## **DODATEK Č. 2 KE KUPNÍ SMLOUVĚ č.j. 2619/2020**

| <b>OZNÁMENÍ ZMĚNY</b>                                                                                                                                                                                                                                                                                                                       |                                                                                | číslo OZ: 1       |
| <p>Název dodávky:<br/> <b>HK. J. Koziny č.p. 1237 – Dodávka vnitřního vybavení odborných učeben a laboratorí pro výuku přírodovědných předmětů a matematiky při Biskupském gymnáziu Bohuslava Balbína v Hradci Králové – mobiliář interiéru a chemické laboratoře“, název části 1 veřejné zakázky: „Interiérové vybavení - nábytek“</b></p> |                                                                                |                   |

## ZMĚNOVÝ LIST

Změna č. 10 - Stůl jednostranný pro práci ve stoje

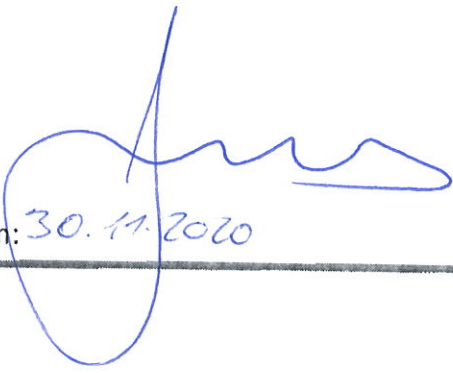
**Změna č. 10**

**Stůl jednostranný pro práci ve stoje**

Změna zahrnuje výrobu nového stolu, který se skládá ze skříňky laboratorní dvoudveřové, vysokotlakého laminátu a plechového tunelu (policové stěny). Stůl doplňuje řadu laboratorního stolů.
